# Impianto di produzione di energia elettrica da fonte solare e relative opere connesse della potenza di 24,586 MWp

Provincia di Piacenza  
Comune di Cortemaggiore, Località Morlenzo

## RELAZIONE CHIARIMENTI VOLONTARI

### **1.1 Chiarimenti in merito alle aree recintate**

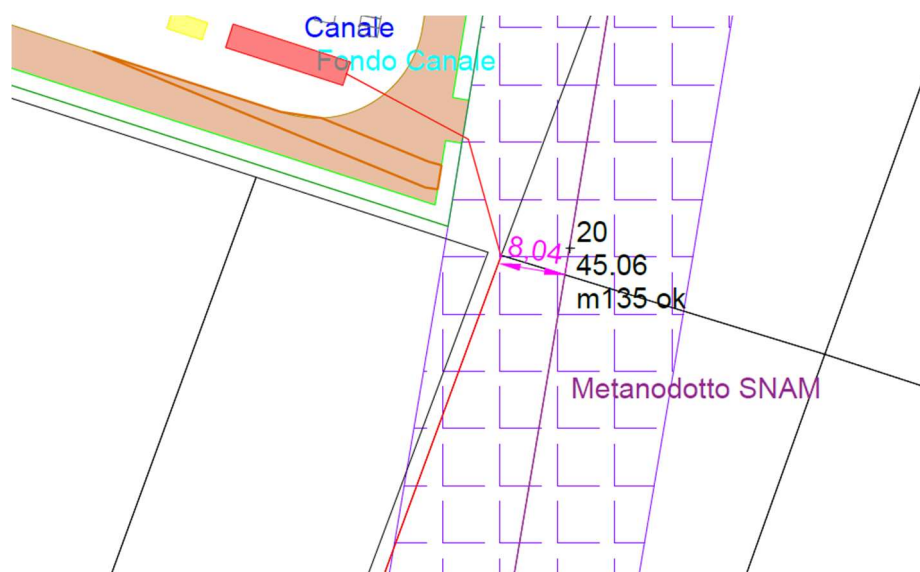
1. Si richiedono precisazioni relativamente alle aree recintate, in particolare si chiede conferma dell'assenza di recinzioni in fascia asservita al fine di consentire a Snam Rete Gas S.p.A. il libero accesso in ogni tempo alle proprie opere ed ai propri impianti con il personale ed i mezzi necessari per la sorveglianza, la manutenzione, l'esercizio, le eventuali modifiche, rifacimenti, riparazioni, sostituzioni e recuperi;

Si conferma che, in corrispondenza del sedime del metanodotto SNAM, la scrivente prevede una fascia di rispetto di 15 metri per parte (30 metri totali) rispetto all'asse della condotta stessa; all'interno di questa fascia non è prevista l'installazione di alcuna recinzione e/o altri manufatti che impediscano il libero accesso agli impianti esistenti.

Si ricorda che, a seguito dell'aggiornamento della servitù di metanodotto (stipulato presso il Notaio Francesco Anselmi, in data 25/11/2024 tra Opera Pia Alberoni e SNAM RETE GAS S.p.A.), la stessa è stata ridotta da 15 metri per parte a 8 metri per parte (per complessivi 16 metri); la scrivente ha cautelativamente mantenuto una distanza minima di 15 metri dall'asse della condotta.

### 1.3 ***Chiarimenti in merito alla rappresentazione grafica dell'elaborato "Cod055\_FV\_00057\_BED\_R01\_PL\_PERC\_CAVI\_INTERNALI\_ALL'IMPIANTO\_Rev01-signed\_timbrato"***

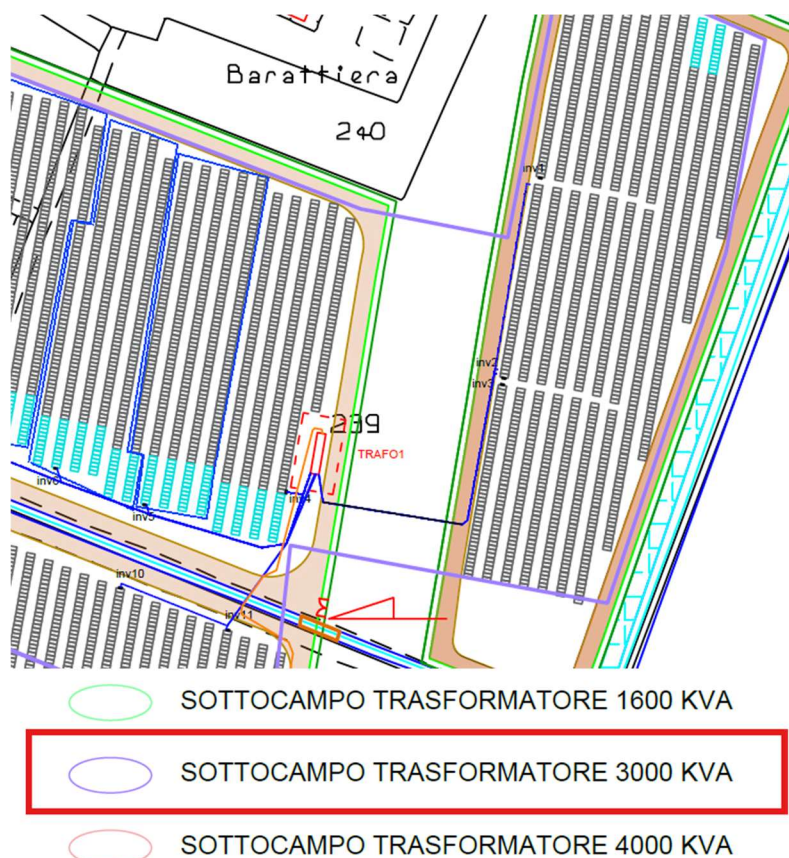
3. Con riferimento all'elaborato denominato “Cod055\_FV\_00057\_BED\_R01\_PL\_PERC\_CAVI\_INTERNI\_ALL'IMPIANTO\_Rev01-signed\_timbrato” si richiedono precisazioni in merito alla linea di colore viola chiaro che attraversa in due punti, nel fondo identificato al Fg.4 Map.239 del comune di Cortemaggiore, il metanodotto 45680 Cortemaggiore - Cremona DN 500. Tale linea non compare in legenda né trova corrispondenza nell'elaborato di cui al punto 2.

La linea di colore viola, graficamente sovrapposta al tracciato del metanodotto, rappresenta la suddivisione elettrica delle stringhe in sottocampi: non costituisce pertanto un elemento fisico ma una ripartizione delle stringhe nei rispettivi trasformatori.

Come riportato al precedente punto 1.1, all'interno della fascia di rispetto del metanodotto non è prevista l'installazione di alcun elemento che ostacolo il libero accesso al metanodotto.
